**AVIS RELATIF À LA PROTECTION
CONTRE LES EVENTUELS EFFETS NOCIFS ET NUISANCES
PROVOQUÉS PAR LES RAYONNEMENTS NON IONISANTS
GÉNÉRÉS PAR DES ANTENNES ÉMETTRICES STATIONNAIRES**

Commune : NAMUR - Exploitant : TELENET GROUP

Référence exploitant : NR1217C

Rapport n° 1986 / 2025

Figure 1 : Vue en plan des lieux de séjour et des points de contrôle

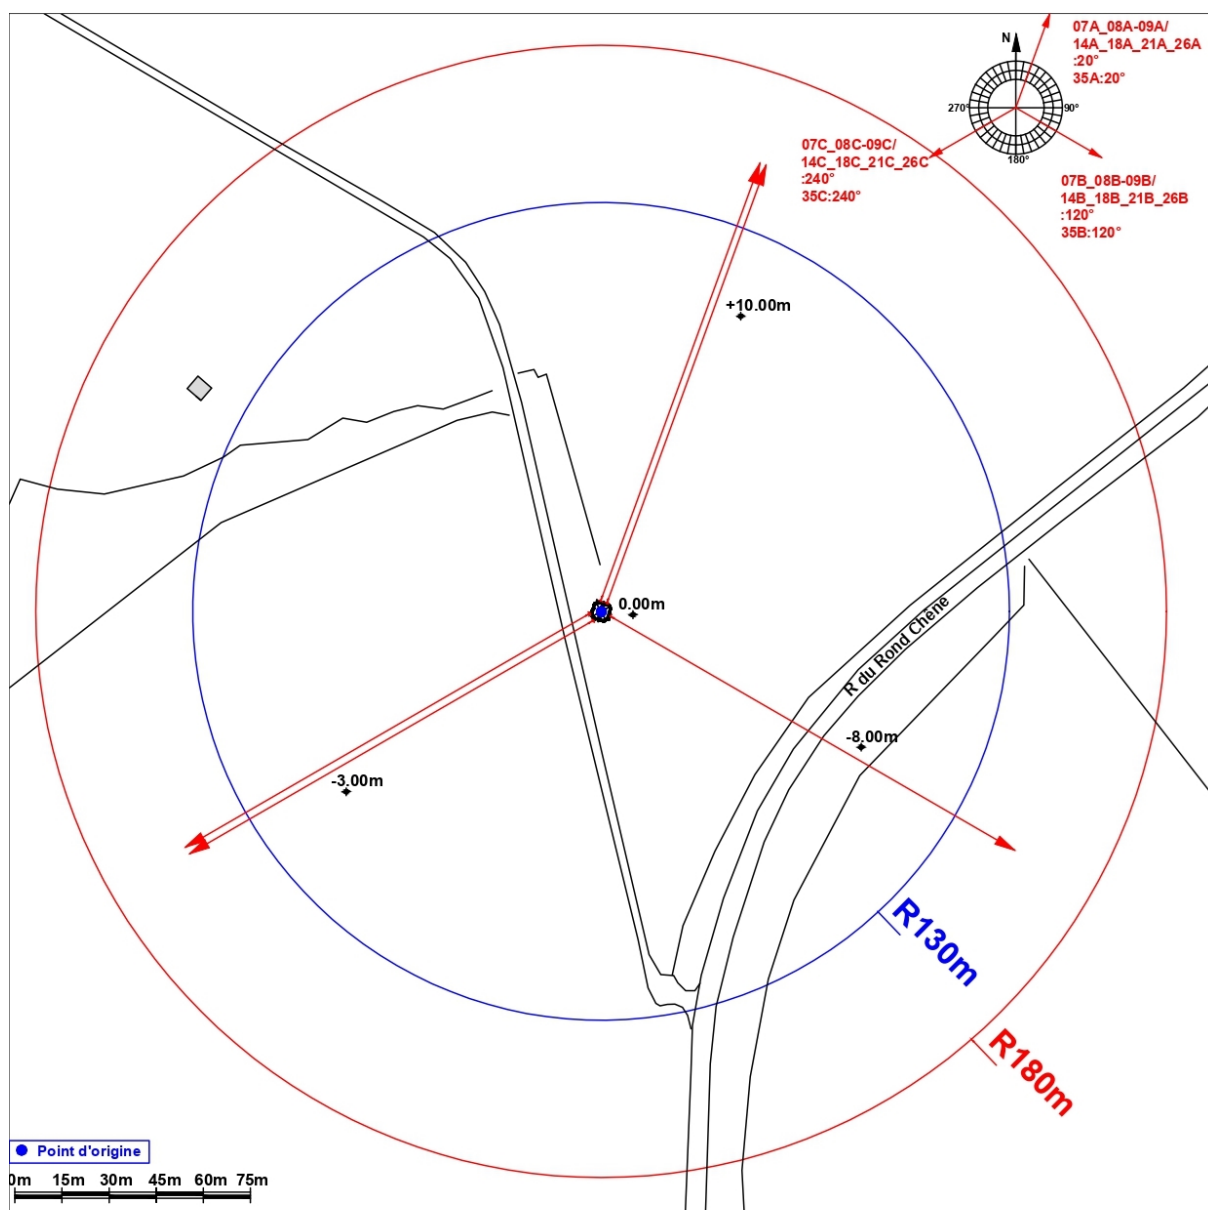
N° point de contrôle	LS	Atténuation (dB)	Indice d'exposition relatif à la limite par installation IE_i
Aucun lieu de séjour ne se trouve dans la zone où la limite d'immission pourrait être atteinte

En ce qui concerne les antennes de l'installation mentionnées dans le tableau 1, la distance maximale à laquelle la limite pourrait être atteinte, à l'extérieur, est égale à 129,4 m. S'il n'y a pas de LS à une distance inférieure, les antennes respectent forcément la limite d'immission.

Dans le cas des LS situés à l'intérieur des bâtiments, une atténuation d'obstacle est prise en compte et il en résulte que la distance maximale à laquelle la limite pourrait être atteinte se réduit à 92,6 m.

Figure 2 : Vue en plan des installations d'antennes dans un rayon de 300 mètres autour de l'installation faisant l'objet de la demande d'avis

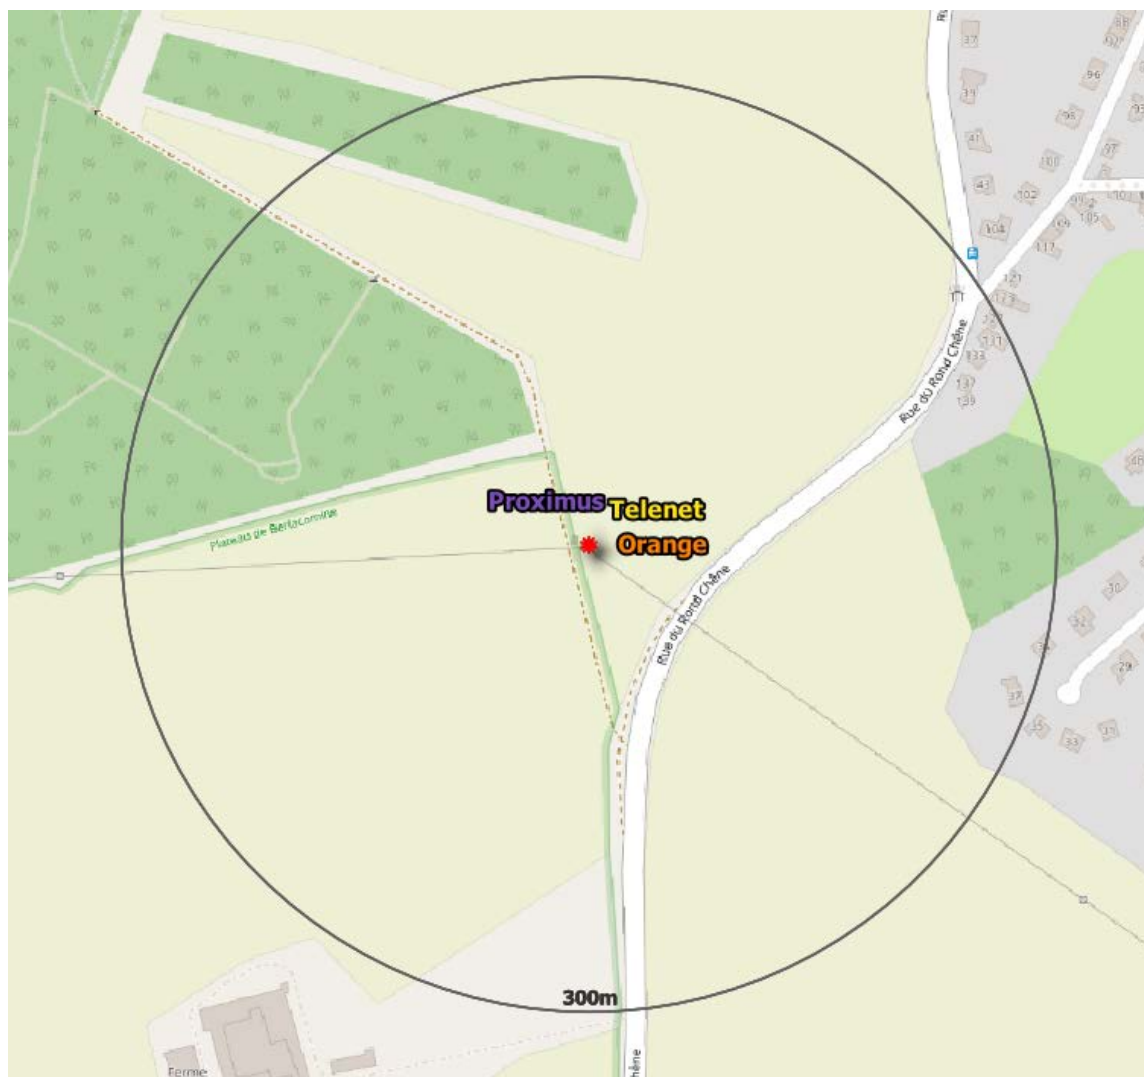
Compte tenu des considérations ci-dessus, il apparaît que l'intensité du rayonnement électromagnétique généré, dans les lieux de séjour situés dans un rayon de 300 mètres autour de l'installation référencée dans le paragraphe 2, par l'ensemble des antennes émettrices stationnaires de l'ensemble des exploitants du même site d'antennes émettrices stationnaires respecte la limite fixée à l'article 4, § 2 du décret.
